DETERMINAZIONE DEL DIRIGENTE SERVIZIO VIA/VINCA 7 agosto 2025, n. 354

[ID VIP 13521] - Parco agrovoltaitco avanzato denominato "SPINAZZOLA", di potenza pari a 669,99 MW da realizzarsi nei Comuni di Spinazzola (BAT) e Minervino Murge (BAT) e delle relative opere di connessione alla RTN da realizzarsi nel Comune di Spinazzola (BAT).

Proponente: SOLARIA PROMOZIONE E SVILUPPO FOTOVOLTAICO S.R.L.

Procedimento:	ID VIP 13521
Oggetto:	Progetto di un impianto agrivoltaico avanzato denominato "Spinazzola", di potenza pari a 669,99 MW da realizzarsi nei Comuni di Spinazzola (BAT) e Minervino Murge (BAT) e delle relative opere di connessione alla RTN da realizzarsi nel Comune di Spinazzola (BAT).
Tipologia:	D.Lgs. n. 152/2006 come s.m.i. Parte seconda, ALLEGATO II – Progetti di competenza statale, punto 2)" impianti fotovoltaici per la produzione di energia elettrica con potenza complessiva superiore a 10 MW" di nuova realizzazione.
Proponente	Solaria Promozione e Sviluppo Fotovoltaico S.r.l.

Figura 05: Area dell'impianto fotovoltaico su cartografia PPTR con segnalazione dei vincoli delle componenti Culturali con buffer di 500 m

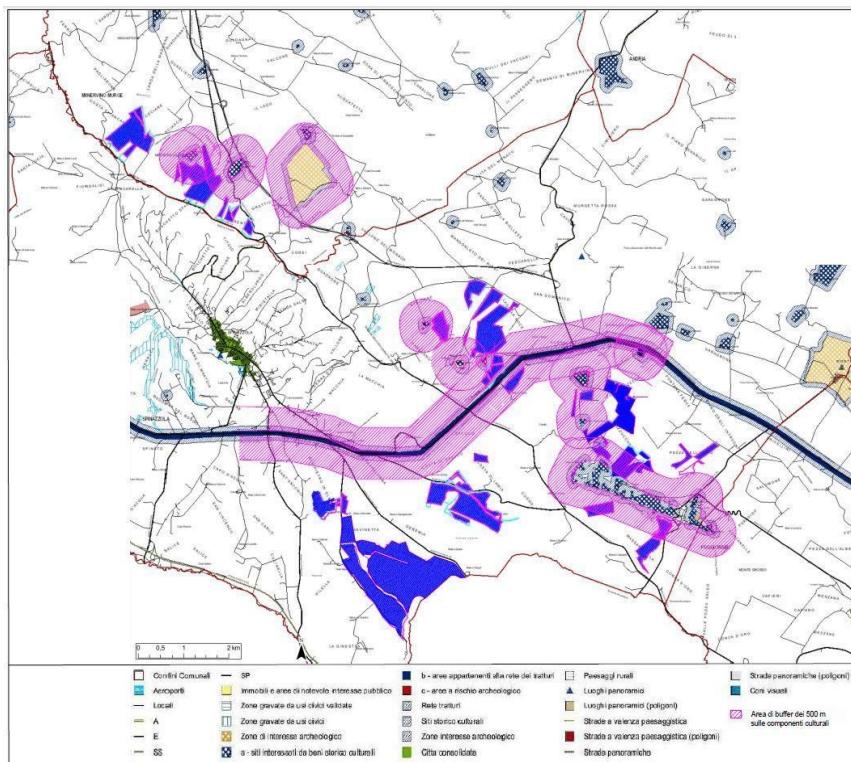
Si segnala che nel buffer di 500 m sono presenti vincoli delle componenti culturali anche se non rientrano nei beni sottoposti a tutela ai sensi della seconda parte o dell'art.136 del D.Lgs 42/2004 (Fig.05):

Figura 06: Ubicazione terreni interessati dall'impianto (area 1) rispetto a vincoli PPTR con buffer 500 m**Figura 07:** Ubicazione terreni interessati dall'impianto (aree 2-5) rispetto a vincoli PPTR con buffer 500 m

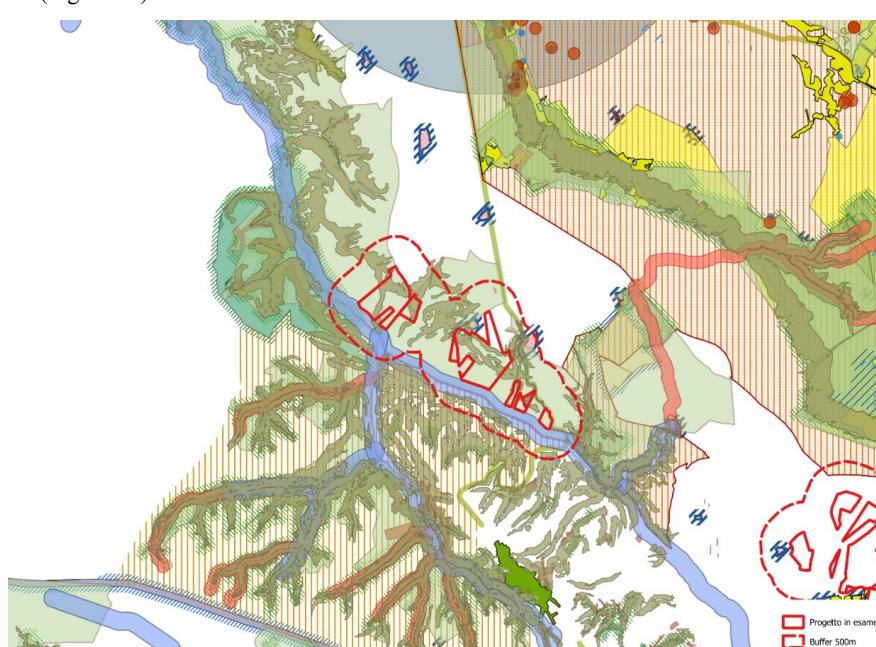
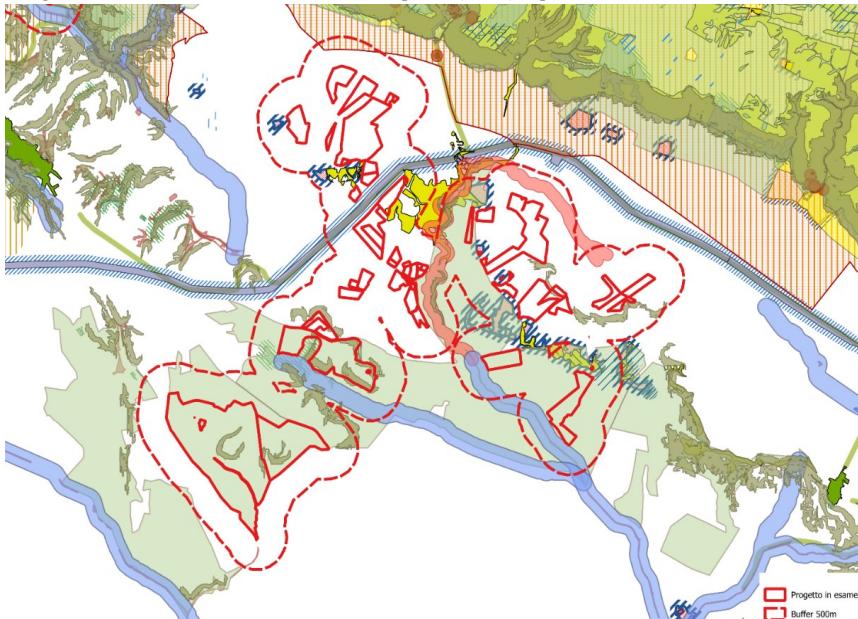
Dall'analisi della cartografia del PPTR si riscontra che le aree dell'impianto non ricadono in alcun vincolo diretto. (Fig.06-07)

Le aree d'impianto recintate includono zone a **vincolo idrogeologico e versanti**. In base al PPTR, punto 4.4.1, negli UCP Versanti sono ammissibili solo impianti fotovoltaici realizzati su tetti piani dotati di balaustra con altezza massima dei moduli che non superi l'altezza della balaustra esistente e la cui superficie non sia superiore alla superficie del tetto su cui vengono realizzati.

Figura 08: Stralcio PCPT BAT Tavola A3 con indicazione aree di intervento

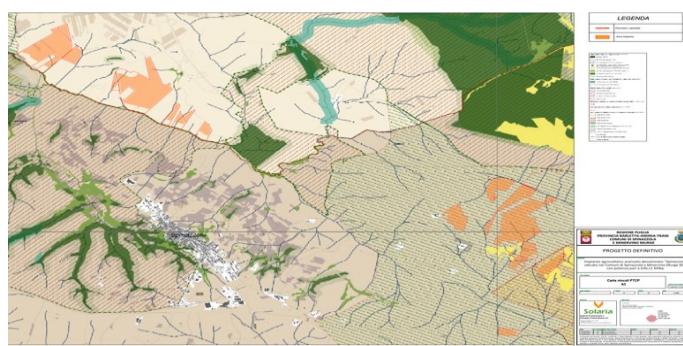
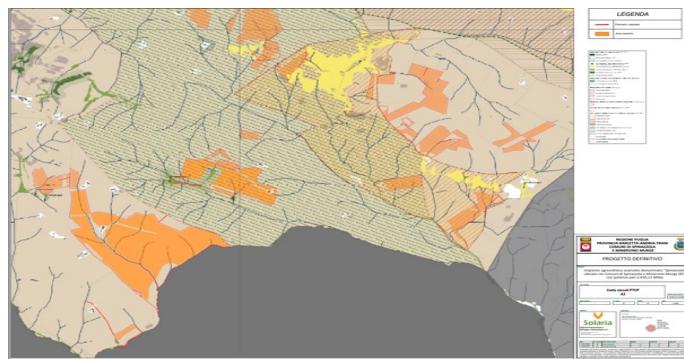
Dalla Analisi dei PTCP della Provincia di BAT (Barletta Andria Trani) risulta dalla Tavola A.3 Contesti ecosistemici-ambientali che l'area di impianto 1 è posizionata all'interno di un'area a basso pregio agricolo mentre le restanti aree da 2 a 5 sono caratterizzate da un alto pregio agricolo. Inoltre, si evince il coinvolgimento di elementi della rete ecologica provinciale in diverse aree di impianto. In particolare: le aree di impianto 2 e 4 sono attraversate da connessioni ecologiche terrestri; al contempo, l'area di impianto 3 è attraversata da stepping stone. (Figure 8 e 9)

Figura 10: AREE NON IDONEE ai sensi del R.R. 24/2010– area 1.

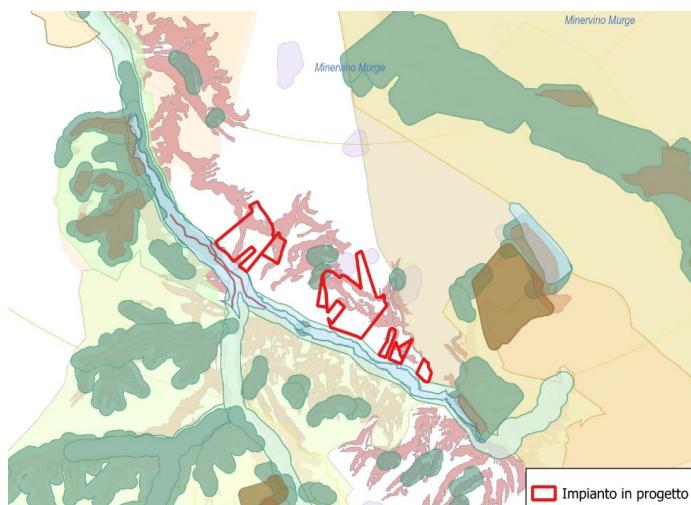
In riferimento al Decreto Ministeriale n.24 del 30 dic. 2010 avente per oggetto: "Linee Guida per l'autorizzazione degli impianti alimentati da fonti rinnovabili", recante la individuazione di aree e siti non idonei alla installazione di specifiche tipologie di impianti alimentati da fonti rinnovabili nel territorio della Regione Puglia", e in riferimento al DGR 23 ott 2012 n 2122 si riporta la cartografia relativa alle **AREE NON IDONEE** (Fig.10-11).

Dall'esame della cartografia risulta che il progetto **interferisce** con aree classificate come "non idonee" ai sensi del R.R. 24/2010. Come è possibile osservare nelle figure, l'impianto si sovrappone ad aree "non idonee" (versanti). L'area rientra tra le aree NON IDONEE

Figura 12: Cartografia delle aree protette ZSC/ZPS e parchi con indicazione dell'area dell'impianto

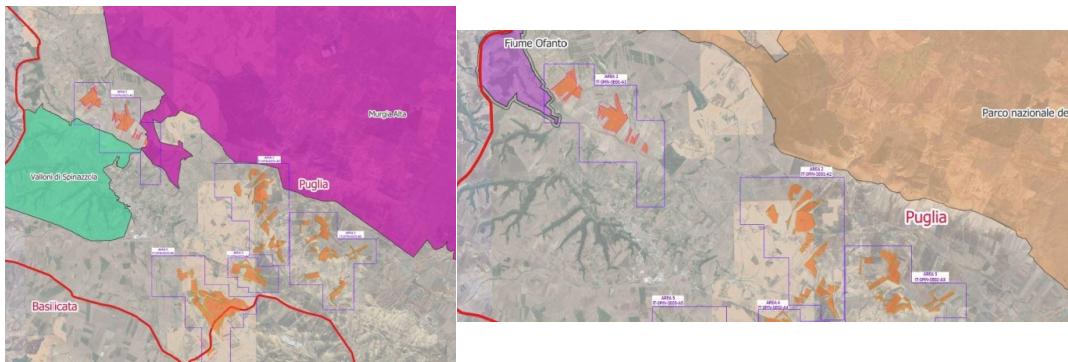
Esaminando l'interferenza e/o vicinanza con le aree aree naturali protette come definite dalla L. 394/1991 e ai siti della Rete Natura 2000, zone di protezione speciale e siti di importanza comunitaria si riscontra che l'impianto Agrovoltaitco non ricade su vincoli paesaggistici diretti ma nelle vicinanze del sito dell'impianto Agrovoltaitco sono presenti i seguenti Siti di rilevanza naturalistica (Fig.12):

Figura 13: Area dell'impianto fotovoltaico con indicazione degli altri impianti FER da considerare per impatti cumulativi

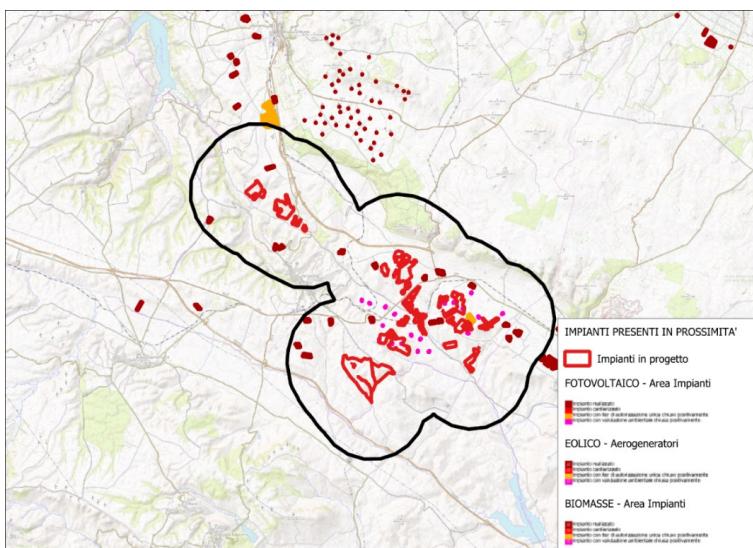
L'analisi rivela la presenza di numerosi impianti fotovoltaici ed eolici, sia realizzati che in progetto.

Non si fa cenno alla DGR 2122 del 23/10/2012 in ordine alla valutazione degli impatti cumulativi tra impianti di produzione energetica da fonte rinnovabile, né ai criteri metodologici per la valutazione degli impatti cumulativi di impianti di produzione di energia da fonti rinnovabili nella Valutazione di Impatto Ambientale, contenuti nella D.G.R. n. 2122 del 23/10/2012.

Non è stato pertanto analizzato adeguatamente: l'impatto cumulativo visivo; il tema dell'impatto sul patrimonio culturale e identitario; il tema della tutela della biodiversità e degli ecosistemi; l'impatto acustico cumulativo; gli impatti cumulativi su suolo e sottosuolo, né è stato calcolato l'indice di pressione cumulativa, anche con riferimento al contesto agricolo e alle colture e produzioni agronomiche di pregio presenti nell'area.

Figura 14: Area dell’impianto fotovoltaico con indicazione degli altri impianti FER

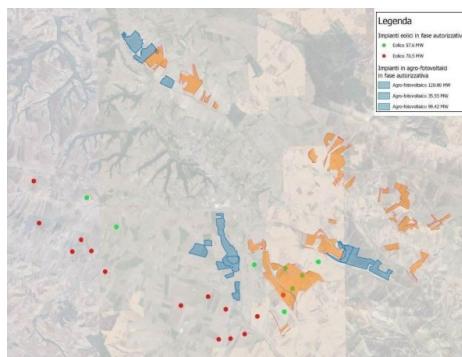
Dalla cartografia allegata al progetto “4.01_CartaimpiantiF.E.Rrilevati_REV_01_SPIN” si evince che esistono progetti di impianti fotovoltaici in fase di autorizzazione posti perfettamente in adiacenza alle aree di progetto come si evince dalla Figura 14. Inoltre allegata al progetto vi è l’osservazione della Soc. EN.E.R. WIND srl, titolare del progetto relativo ad un *Parco eolico composto da 8 aerogeneratori per una potenza complessiva di 57,6 MW, da realizzarsi nel comune di Spinazzola (BT) - ID_VIP 12985*, presentato in data antecedente ed attualmente in fase di valutazione, in cui si dichiara che tre aerogeneratori (WTG 4, WTG 6 e WTG 7) ricadono su particelle catastali utilizzate nel progetto dell’agrivoltaico.

Figura 15 – Parco dell'Alta Murgia.

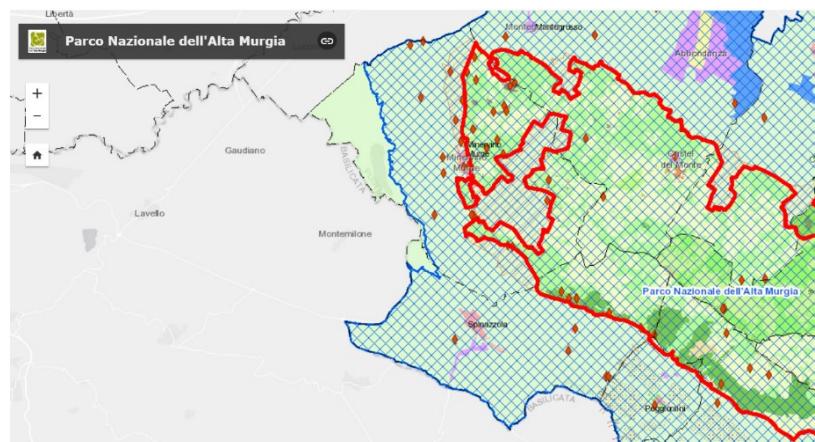
L'intervento, date le sue considerevoli dimensioni, costituirebbe una rilevante trasformazione territoriale ricadente in aree adiacenti alla perimetrazione del Parco dell'Alta Murgia, divenuto patrimonio dell'UNESCO proprio in relazione al valore e alla ricchezza delle stesse. Benché l'impianto ricada all'esterno dell'attuale perimetro si osserva che l'intervento coinvolge suoli che ambiscono di essere integrati nel Parco, come si evince dalla cartografia consultabile al link: <https://sitags.sit-puglia.it/apps/AltaMurgia/>

- Le aree in questione, pur essendo esterne al perimetro del **Parco dell'Alta Murgia**, ricadono in ambiti ad esso adiacenti che **ambiscono ad esserne incorporate**. Si ritiene che la realizzazione di un impianto FTV dell'estensione di quello in esame costituirebbe indiscusso elemento di pregiudizio rispetto alla possibilità per tali suoli di essere incorporati e annessi al Parco dell'Alta Murgia;

Figura 16: Sezione particolari pannelli

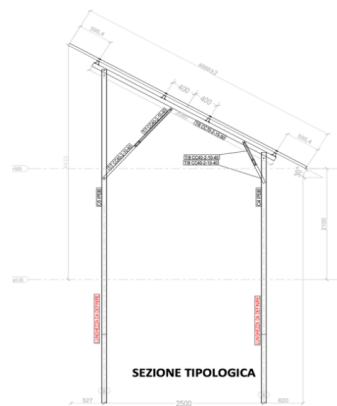
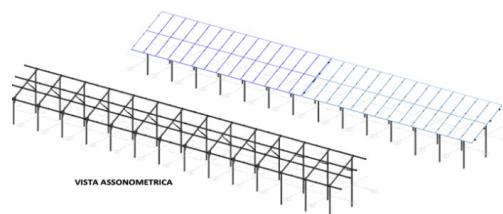
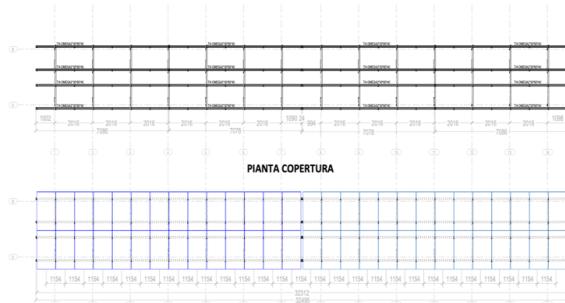
Quindi solo nelle interfile tra i pannelli si può avere lo spazio necessario di manovra per poter coltivare agevolmente e con la sicurezza dei mezzi e del personale che li utilizzerà. Inoltre una struttura fissa e coperta anche se alta non consente un costante illuminazione naturale delle colture e inoltre la copertura dei pannelli impedisce alla pioggia di raggiungere le aree sottostanti e quindi mancherebbe anche l'apporto di acqua.

In merito alla manutenzione da effettuare secondo quanto riportato nella nota di riscontro del 28 maggio 2025 del parere ARPAB Puglia Dipartimento Barletta Andria Trani il proponente riporta che la manutenzione delle cabine sarà effettuata utilizzando le strade interne senza passare dalle aree coltivate, mentre per la manutenzione ordinaria si programmerà di farla nei periodi prima della semina o dopo la raccolta. In merito alle manutenzioni straordinarie il Proponente dichiara che non essendo possibile programmarle ci si affiderà al personale che le effettuerà per arrecare il minore danno possibile. Anche in merito alla pulizia dei pannelli non è detto nulla di specifico, ma considerando che influenza l'efficienza della produzione di energia elettrica, è anche questo un intervento non programmabile che deve essere effettuato più volte l'anno. Quindi appare difficile che tutti questi interventi non programmabili non comportino danni alle colture presenti per il passaggio dei mezzi tra i pannelli, pur applicando tutte le precauzioni possibili. Mentre in merito alle sostanze utilizzate si dichiara che si userà solo acqua piovana raccolta o sistemi di induzione elettrostatica.

Figura 20: Carta uso del Suolo Regione Puglia

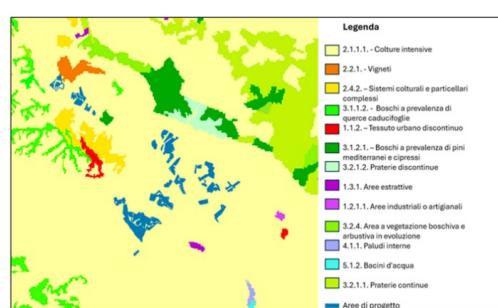
Le aree di progetto inoltre ricadono in zone DOP e IGP e quindi di pregio, come si rileva anche nei PTCP della Provincia di BAT, Tavola A.3 Contesti ecosistemici-ambientali, e come dichiarato dallo stesso proponente.

Come già evidenziato nel precedente paragrafo, non è possibile verificare che si è passati ad una coltivazione con una rendita pari o superiore a quella attuale.

Tale requisito non è stato verificato
